改善箇所説明図

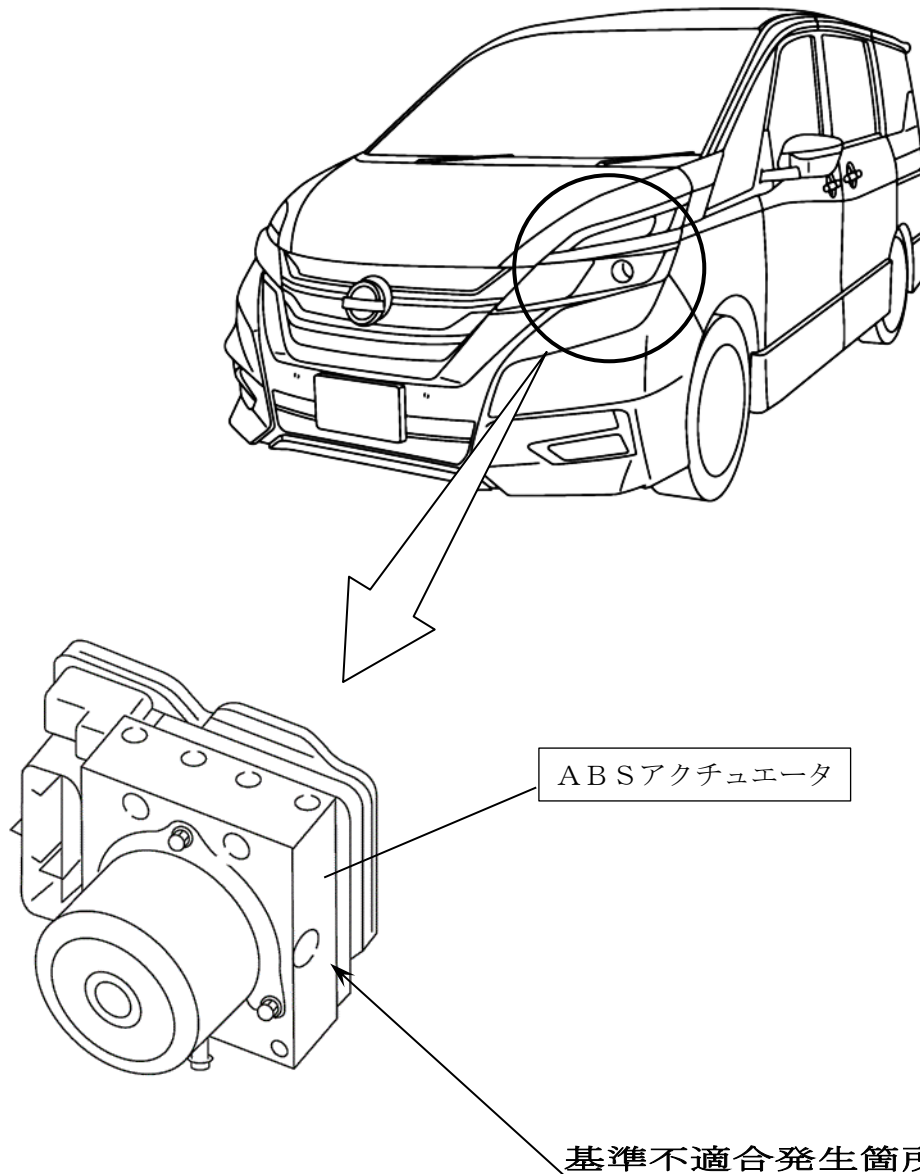
ABSアクチュエータ内ポンプにおいて、組付け設備の調節が不適切なため、組み付け時にポンプ内部のシールが破損したものがある。そのため、ABS作動時のブレーキ液の吐出圧が不足するおそれがあり、最悪の場合、ABS機能が作動せず、走行安定性が損なわれるおそれがある。

全車両、当該ABSアクチュエータの製造番号を確認し、対象の場合は良品と交換する。

識別：銀色のシールをモデルナンバープレートの右横に貼り付ける。
